الاستفسارات الواردة بخصوص العطاء رقم م خ ٢٠١٥/١١ (مشروع تطوير وسط البلد / المرحلة الاولى )

**URBAN DEVELOPMENT AND TOURISM PLANNING FOR WADI MUSA DOWNTOWN -WADI MUSA -PETRA  
CAR PARKING AND COMMERCIAL BUILDING**

**ALUMINUM CANOPY DETAIL**

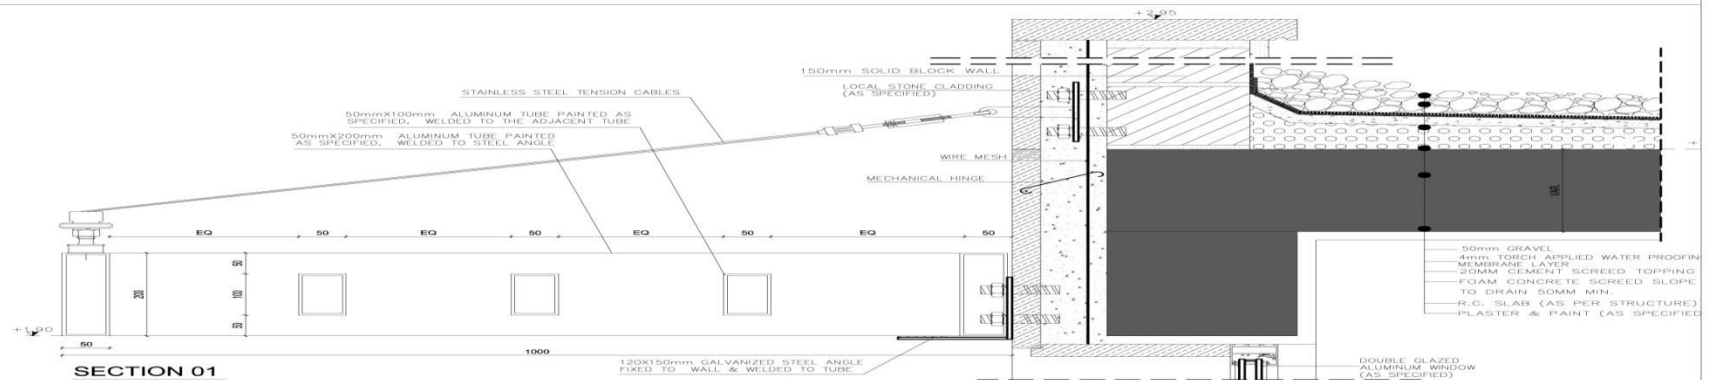
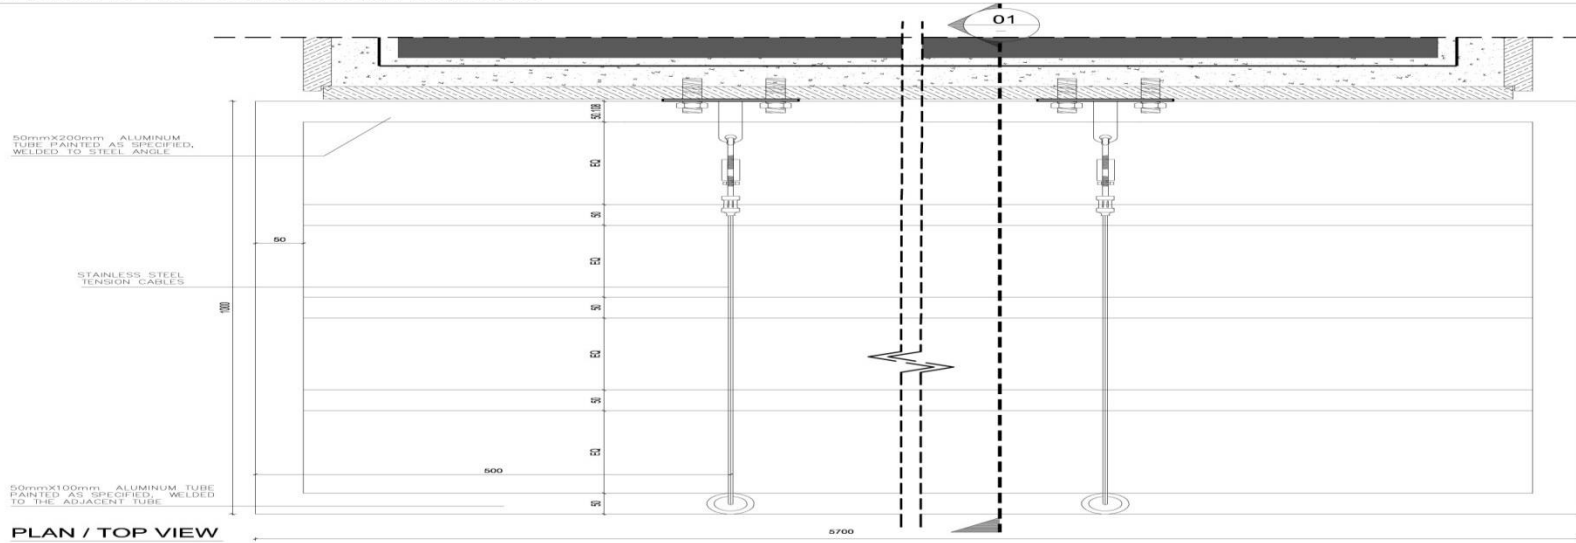
الرقم	الاستفسار	الاجابه
١	يرجى تزويدنا بمخطط يوضح مظلة الشبابيك الخاصة بوحدة الامن بند ٣/٧	المخطط المرفق ادناه يوضح المطلوب
٢	في جدول الكميات وحدات الانارة في الحديقة الحضرية (N,O,P) غير موصوفة في ال Legend يرجى توضيحها.	المعلومات المطلوبة موجودة في المخططات، لوحة رقم E0-004
٣	نرجو توضيح نوع سيارات الدفع الرباعي ، اذا كانت بكبات او سيارات دفع رباعي ( جيب ) وتحديد النوع ان امكن من اجل الدقه في التسعير .	الالتزام بما ورد في تعليمات وشروط العطاء البند رقم ( ١٠ ) صفحه ( ٤٨ ) وبسقف ( ٥٠٠٠٠ ) خمسون الف دينار للسيارتين ، ومشروطه بموافقة صاحب العمل والتي ستؤول ملكيتهما بعد انتهاء المشروع الى المقاول .
٤	نرجو التفضل بتزويدنا لتفصيلة خاصه لـ ( Canopy ) حسب البند ٣/٧ من جدول الكميات من الاعمال المعدنيه لانه لا يوجد اية مخططات تفصيليه بخصوص الموضوع اعلاه .	مرفق طيه تفصيله خاصه لـ ( Aluminum Canopy ) حسب البند ٣/٧ من جدول الكميات من الاعمال المعدنيه، ويجب على المقاول ان يقدم المخططات التنفيذيه لها حسب توصيفها في بند الكميات وبموافقة المهندس المشرف .
